2026年2月吉日

チコーエアーテック株式会社
国内営業部

CKU-060AT3-ACC 用フィルターの仕様変更のご案内

CKU-060AT3-ACC の 1 次フィルター (CHF-2222-40-62P) 交換方法

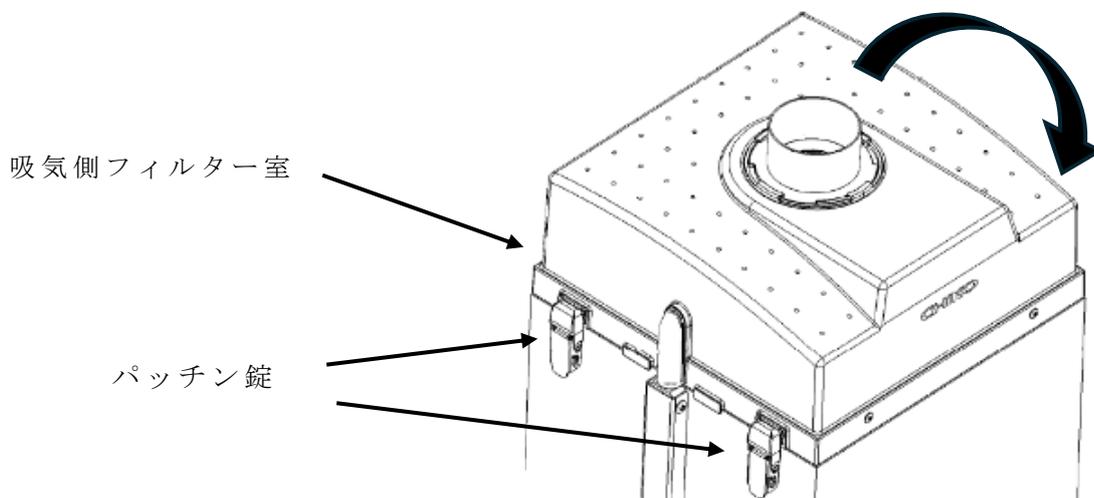
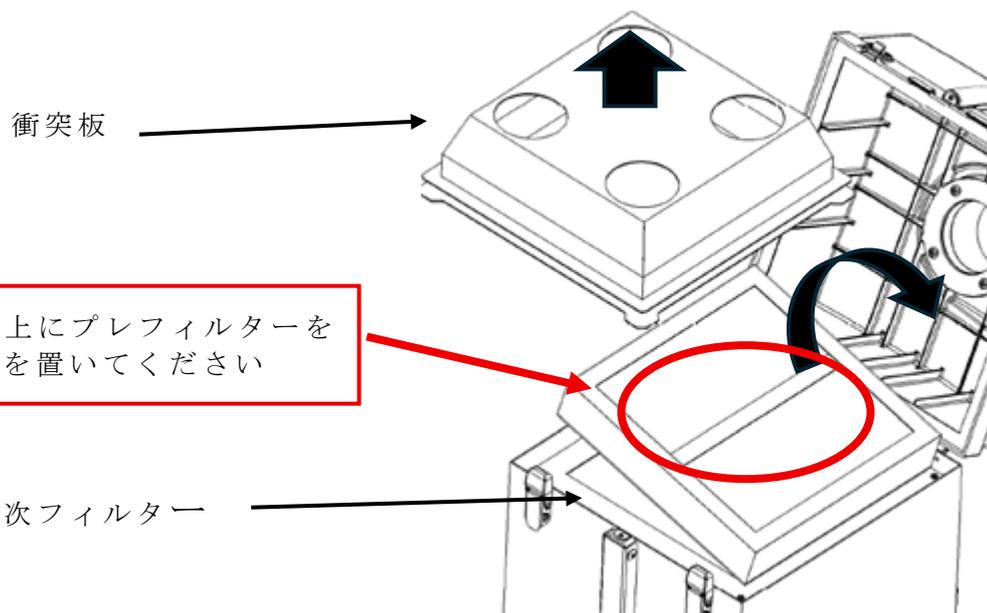
- ・ プリーツ構造を変更。フィルター面積が従来比9倍に拡大。
- ・ 不織布のプレフィルターとのセット使用に変更。プレフィルターを取り付けることでメインのフィルター寿命を向上。プレフィルターのみのお取り換えも可能。

1, パッチン錠を開錠し、吸気側フィルター室を開きます。

2, プレフィルター (不織布)、1 次フィルターを交換します。

CKU-060AT3-ACC の 2 次フィルター (ACC-245245-75AL) 交換方法

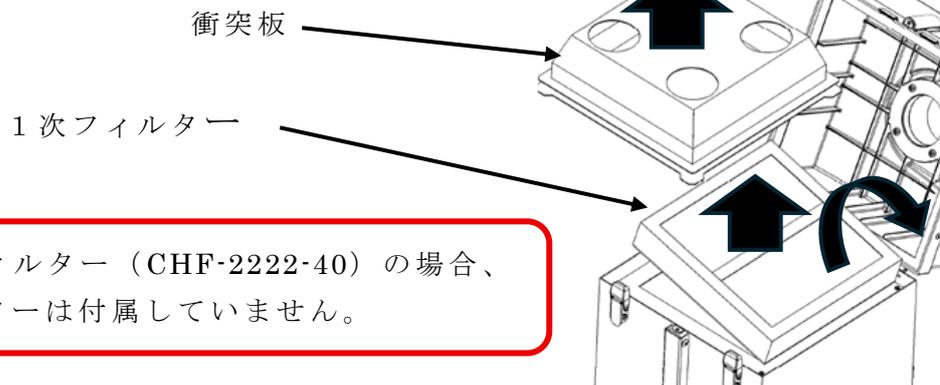
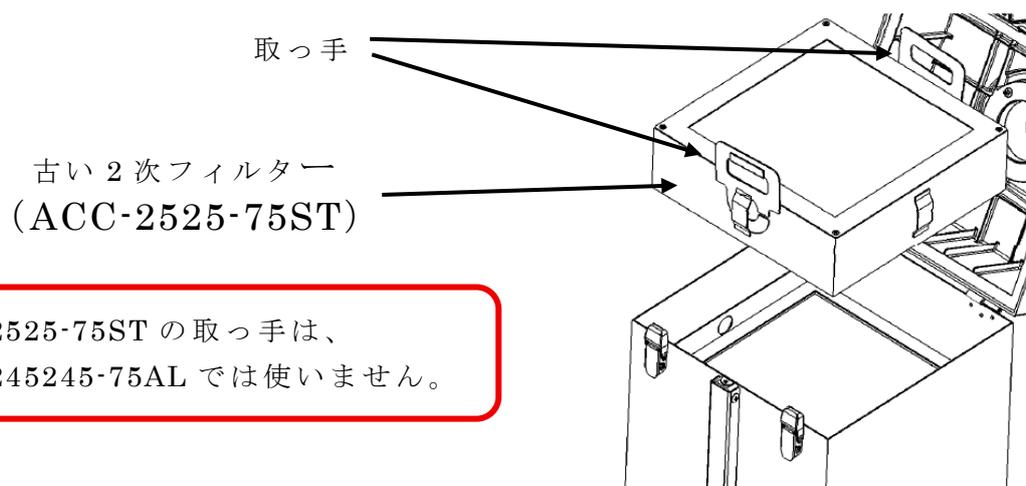
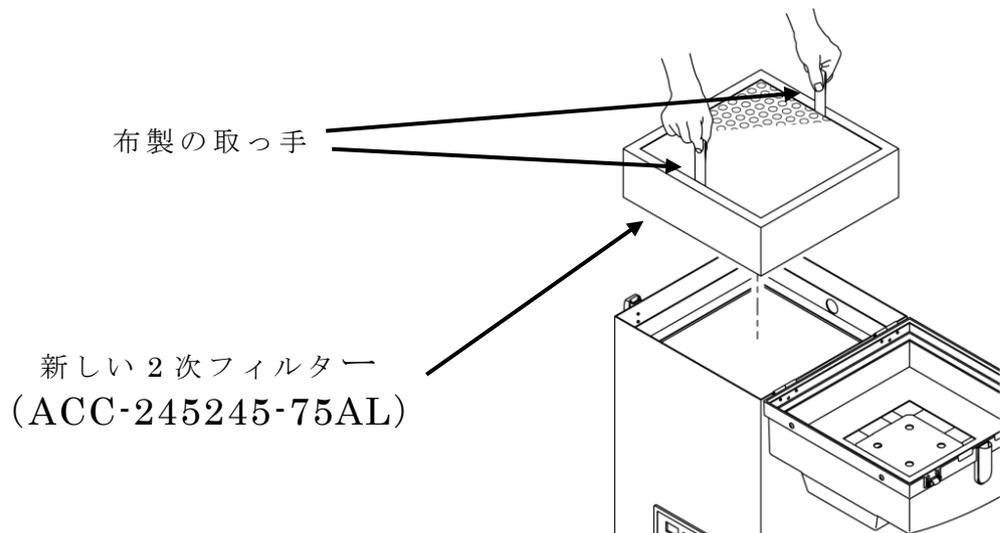
- ・ 活性炭を300g増量することで、臭いの吸着力をアップ

1, 吸気側フィルター室を開いて、衝突板と 1 次フィルター、プレフィルターを外します。

2, 古い 2 次フィルター (ACC-2525-75ST) を図のように取っ手を掴み取り外します。

3, 新しい 2 次フィルター (ACC-245254-75AL) に付いている布製の取っ手を掴み、古いフィルター (ACC-2525-75ST) が入っていた場所に図のように納めます。
